VYSVĚTLENÍ ZADÁVACÍ DOKUMENTACE č. 08 ze dne 25.2.2020 v souladu s ust. §§ 98 odst. 1, 2, 3 a 99 zákona č. 134/2016 Sb., o zadávání veřejných zakázek, v platném znění k veřejné zakázce „Centrální dopravní terminál Český Těšín a Parkoviště P+R“

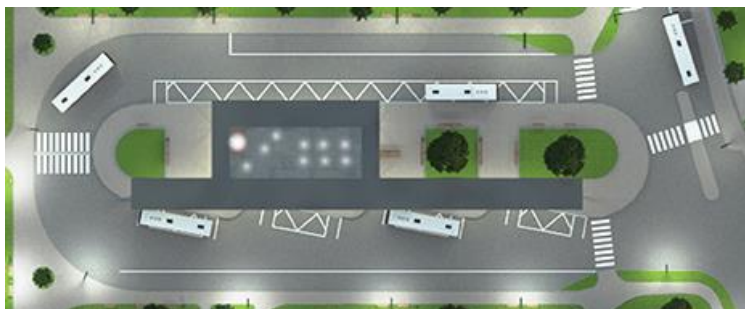
Jelikož je prodej ornice zakázán, žádáme zadavatele, aby objasnil, zda město poskytne svou ornici k rozprostření a urovnání ve svahu nebo má být namísto ornice oceněn zahradnický (trávníkový) substrát. Pokud město poskytne svou ornici, žádáme o určení dovozové vzdálenosti, případně jakými částkami mají být oceněny položky 6 a 8.

V soupisu prací SO 000 Příprava staveniště je položka č. 11 a 12 týkající se sejmutí ornice s dopravou a uložením na přechodné skládce, kterou následně zhotovitel použije při vegetačních úpravách. Průvodní zpráva v bodě č. 11) Zásah stavby do území odst. c) Rozsah zemních prací a konečná úprava terénu mimo jiné uvádí, že ornice bude využita v území v rámci vegetačních úprav a při dokončovacích pracích na přidruženém prostoru komunikace (zelené pásy). Město Český Těšín ornici neposkytuje.

Bilance zemních prací se předpokládá nevyrovnaná. V rámci výstavby bude potřeba zřízení deponií, zemníků atp (řeší budoucí dodavatel). Přebytková ornice bude využita v území v rámci vegetační úpravy. Na stávající ploše trvalého travního porostu bude sejmuta ornice v tl. 0,25 m. Tato ornice bude následně použita při dokončovacích pracích na přidruženém prostoru komunikace (zelené pásy) v tl. 0,15 m a oseta travním semenem.
